Opinia Nr 005854

z wyników przeprowadzonych oględzin - ekspertyzy urządzeń grzewczo-kominowych

w budynku przy ul. Prepodległości 206/8 w Wrocławiu
dotycząca urządzeń grzewczo-kominowych używanych przez MiO Sp. z o.o.
BOH - Podgórze

1. Wskazania przewodu kominowego i usytuowania miejsca na podłączenie' CO -
2. Ustalenia prawidłowości podłączenia'
3. Ustalenie przyczyn wadliwego działania urządzeń'

Optima 05254

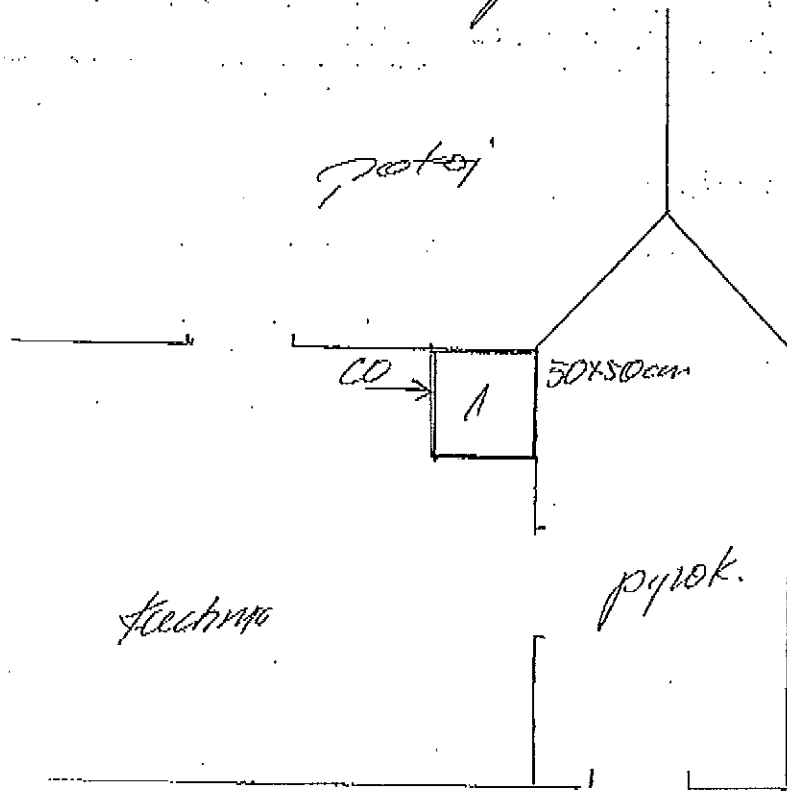
Prze CO na palno ściągę podłączając do
menadru m 1 o wym. 50x50cm.
Wentylację wywiewną i recyrkulacyjną wykonać
w/g projektu.

Alternatywne: podłączając kocioł gazowy z went.
komina spalania zgodnie z projektem i
wymogami procedur.
